泊発電所3号炉審査資料	
資料番号	資料1-1
提出年月日	令和4年11月24日

泊発電所3号炉 耐津波設計方針について

(入力津波の設定に係る指摘事項回答)

令和4年11月24日
北海道電力株式会社

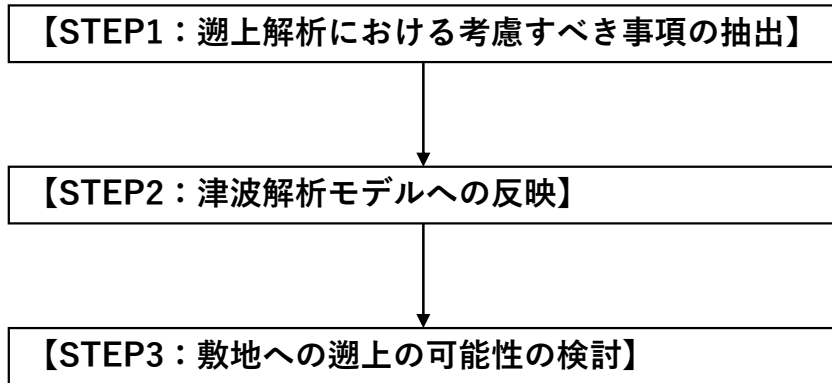
【指摘事項No. 2】

敷地及び敷地周辺の特徴を踏まえ、入力津波に影響を与える可能性のある要因を網羅すること。
例えば、敷地周辺の陸上地すべりに伴う地形変化及び防潮堤の前面護岸の地震による地形変化などを入力津波の評価に影響を与える可能性のある要因として抽出すること。また、これらの要因が入力津波の評価に与える影響を検討した上で、入力津波の評価の妥当性を説明すること。

入力津波の設定における影響要因(地震・津波による地形変化)について、右表のとおり抽出をした。

今後、地震・津波による地形変化の有無を検討し、入力津波の設定に影響を与える場合には、影響要因として設定したうえで、入力津波の評価の妥当性を説明する。

影響要因		
地震による地形変化	地盤変状	地盤変状(陸域)
		地盤変状(海域)
	斜面崩壊	地山斜面(茶津側, 堀株側)
		地すべり地形(堀株)
		地すべり地形(発電所背後)
	防波堤等の損傷	防波堤
		護岸
土捨場		
津波による地形変化	洗掘
